HENVENDELSER MODTAGET I HØRINGSPERIODEN

FORSLAG TIL TILLÆG 3 TIL LOKALPLAN 494 ENGHAVE BRYGGE

Offentlig høringsperiode fra den 18. september til den 13. november 2020.

Figur 1 - nuværende byggefelt (lyseblå skravering) og nye byggefelt (rød skravering).

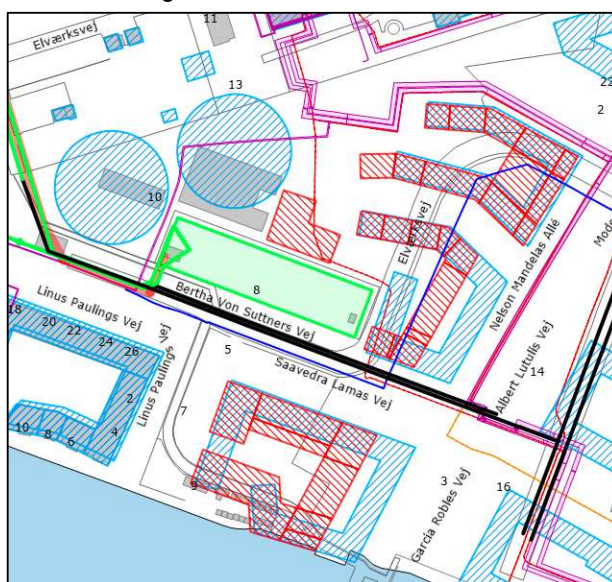
HOFOR har estimeret, at der maksimalt kan etableres 100.000 m³ bassinkapacitet ved Elværksgrunden. Dette vil kræve et areal på ca. 6.500 m² (foruden byggeplads). Af konstruktionsmæssige grunde skal bassinet etableres cirkulært.

Med lokalplanforslaget Enghave Brygge tillæg 3, bliver det tilgængelige areal væsentligt reduceret og på denne baggrund er det usikkert, om de politiske ønsker kan opfyldes med hensyn til at reducere antallet af overløb til Belvederekanalen.

På figur 1 ses de tidligere byggefeltet markeret med lyseblå skravering og de nye byggefeltet med rød skravering. Det ses, at der er tilføjet et helt nyt byggefelt, som yderligere

vil reducere mulighederne for at etablere et bassin af en størrelse, som ønskes politisk. Det bemærkes endvidere, at bygningen under alle omstændigheder ligge meget tæt på et spildevandsteknisk anlæg med diverse gener til følge. Ligeledes medfører det nye byggefelt også, at risikoen for omlægning af naturgasledningen og evt. ekspropriation af en del af Ørstedes grund øges.

Figur 1 - nuværende byggefelter (lyseblå skravering) og nye byggefelter (rød skravering).

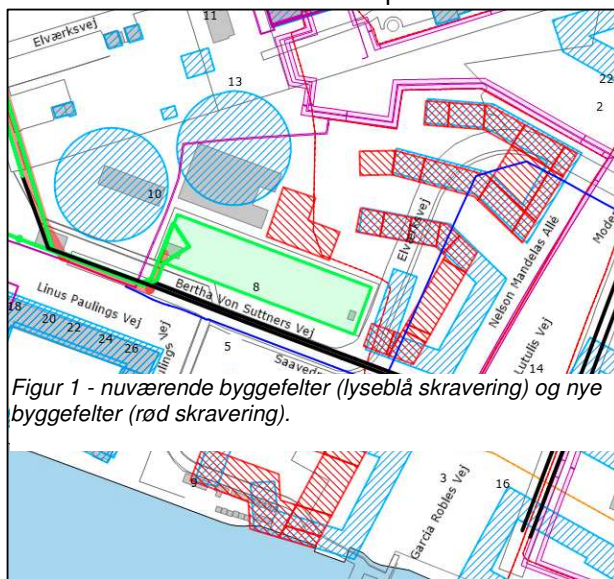
HOFOR har estimeret, at der maksimalt kan etableres 100.000 m³ bassinkapacitet ved Elværksgrunden. Dette vil kræve et areal på ca. 6.500 m² (foruden byggeplads). Af konstruktionsmæssige grunde skal bassinet etableres cirkulært.

Med lokalplanforslaget Enghave Brygge tillæg 3, bliver det tilgængelige areal væsentligt reduceret og på denne baggrund er det usikkert, om de politiske ønsker kan opfyldes med hensyn til at reducere antallet af overløb til Belvederekanalen.

På figur 1 ses de tidligere byggefelter markeret med lyseblå skravering og de nye byggefelter med rød skravering. Det ses, at der er tilføjet et helt nyt byggefelt, som yderligere vil reducere mulighederne for at etablere

et bassin af en størrelse, som ønskes politisk. Det bemærkes endvidere, at bygningen under alle omstændigheder ligge meget tæt på et spildevandsteknisk anlæg med diverse gener til følge. Ligeledes medfører det nye byggefelt også, at risikoen for omlægning af naturgasledningen og evt. ekspropriation af en del af Ørsteds grund øges.
